P.U.Z. - devoltare zonă rezidențială (locuințe cu regim redus de înălțime)
str. Colinei nr. 8
Nr. 515938/10.06.2024
(nr. cerere H.C.L.)

Raportul informării și consultării publicului,

ANEXA NR. 1
la Raportul informării
și consultării publicului

ANEXA NR. 2
la Raportul informațional
și consultativ publicului

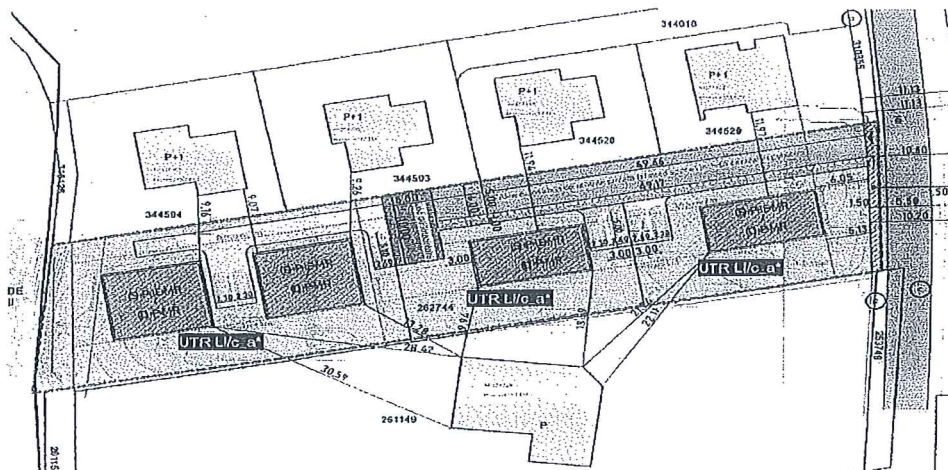
Solicităm să aveți în vedere în partea scrisă FIȘA PROIECTULUI PUZ, depusă spre consultare publică pe site-ul primăriei, unde în Memoriul depus la pct. 1.1 se învederează:

„Se propune realizarea a patru imobile cu maxim două unități locative fiecare”

La pct. 4 – Concluzii, mențiunile sunt la fel în sensul realizării a 4 locuințe cu două unități locative fiecare, **deci în total 8 locuințe!!!**

În partea desenată, de asemenea se poate constata cu ușurință că în planșele A.03 și A.04 privind reglementările și mobilarea urbană se **identifică 4 construcții colective și nu 3 cum se afirmă în răspuns.**

2. Vă asigurăm în continuare, într-un mod transparent, că se propun **maximum 6 unități locative** pe întreg ansamblul. Deși în răspunsul anterior vi s-a clarificat faptul că se propun trei parcele cu maximum două unități locative pe fiecare parcelă (nu pe fiecare imobil propus), am modificat/reformulat partea scrisă a.f. acest aspect să fie cât se poate de clar:

De asemenea am numerotat parcelele în partea desenată, astfel încât să se înțeleagă cât se poate de clar că este vorba despre 3 parcele destinate locuirii. Pe planșa „Plan Posibilă Mobilare” (care nu este o planșă cu rol de reglementare ci este o planșă ajutătoare, suplimentară și care sugerează, așa cum îi spune și numele, o posibilitate de mobilare urbanistică pentru a facilita înțelegerea propunerilor ce se avansează) veți putea identifica în continuare 4 imobile izolate pe cele 3 parcele, însă ele nu au destinația de locuințe colective cum ați interpretat dvs. ci de locuințe unifamiliale construite în regim izolat (cele 2 imobile de pe parcela P3) sau semicolective cu maximum 2 unități locative (imobilele de pe parcelele P2 și P1).

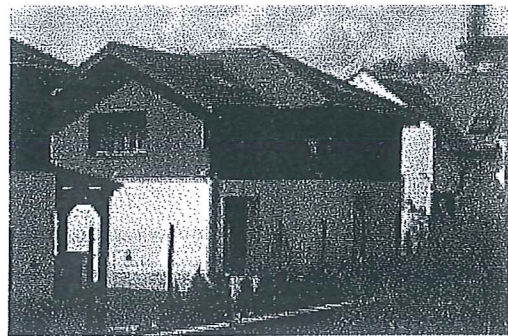
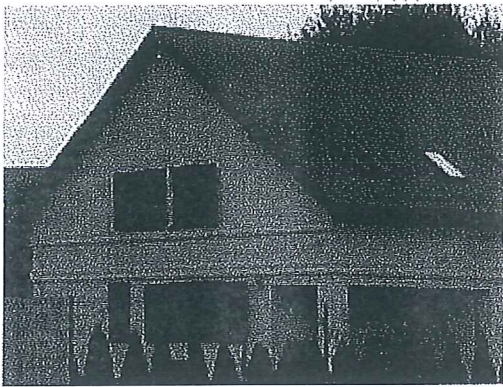
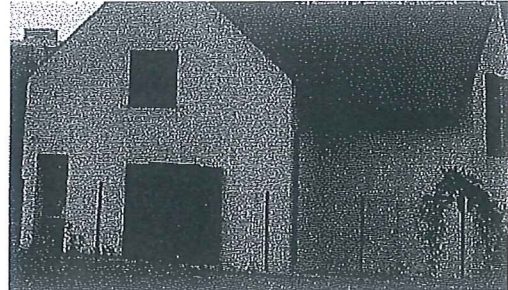
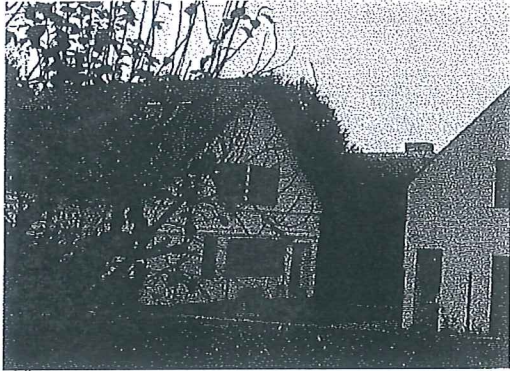
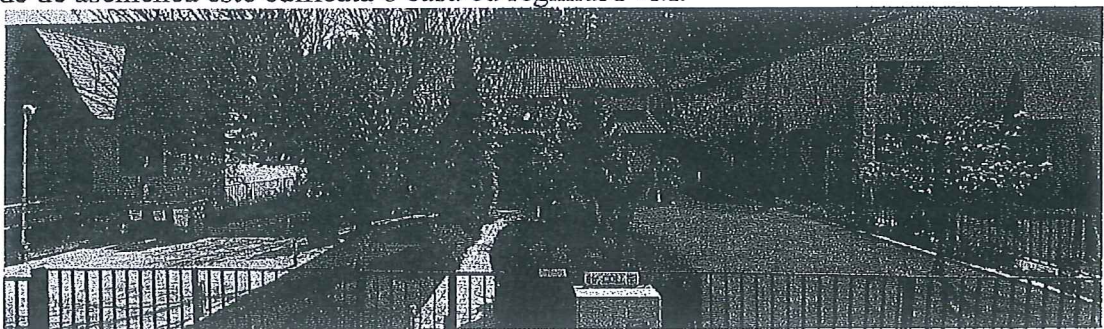
3. O altă chestiune foarte importantă se referă la regimul de înălțime propus viitoarelor construcții, respectiv 4 niveluri din care **trei supraterrane P+1E+M/R.**

În răspunsul anterior menționat în mod total nefondat se susține de către biroul de arhitectură faptul că în vecinătatea nordică a parcelei studiate, construcțiile au regimul de înălțime P+1+M, respectiv trei niveluri supraterrane. Este total falsă această susținere.

Prezentăm mai jos atât fotografii a acestor imobile din care rezultă în mod evident regimul de înălțime P+M respectiv P, dar și extras din cărțile funciare cu descrierea construcțiilor de unde rezultă cu certitudine că regimul de înălțime supraterran este doar parter + mansardă (P+M) respectiv parter (P).

Într-adevăr, conform C.F.-urilor, regimul de înălțime al imobilelor imediat învecinate pe latura nordică este de P+M, cu mențiunea că primele două imobile au o mansardă atipică (mai degrabă un etaj cu tavan teșit). Prezența ferestrelor pe două niveluri în planul fațadei și încă un rând de ferestre în planul acoperișului a sugerat funcționalizarea podului, de unde s-a considerat că ar mai exista un nivel în volumul podului construcției (prin „mansardă” se înțelege „spațiu funcțional amenajat integral în volumul podului construcției”). Planșele au fost actualizate cu regimul de înălțime înscris în Cartea Funciară aferentă fiecărei parcele.

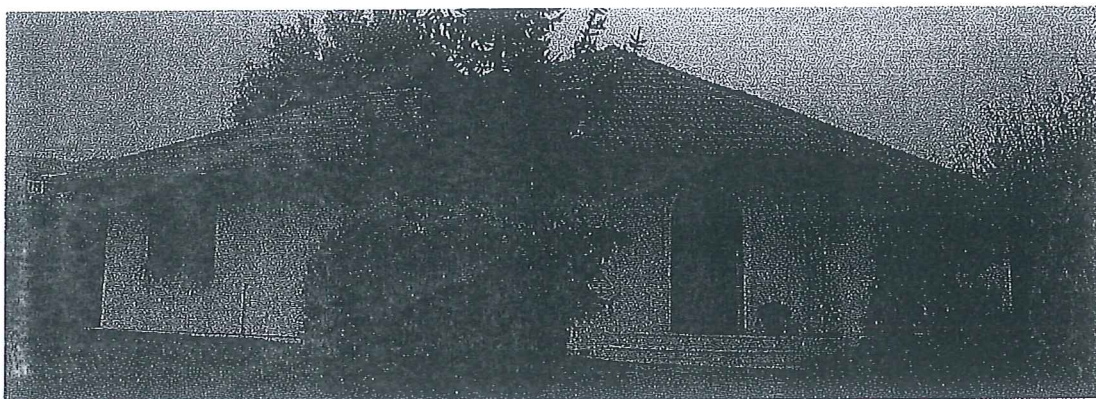
Nu în ultimul rând semnalăm faptul că planșele aferente PUZ, sunt eronate în ceea ce privește identificarea regimului de înălțime a proprietăților învecinate, întrucât nu este vorba de P+1E ci P + M așa cum am învederat și am dovedit mai sus.

De asemenea este foarte important să se țină cont de proprietatea învecinată pe toată latura sudică, respectiv de pe str. Colinei nr. 6 înscrisă în CF 261149 Cluj-Napoca, care are regimul de înălțime cu un singur nivel suprateran, respectiv P. Așadar să se construiască în vecinătatea imediată, alipit, patru imobile colective (8 ocuințe) cu două etaje mai înalte este total nelegal și în contradicție cu regulile de urbanism și cu tipicitatea zonei.
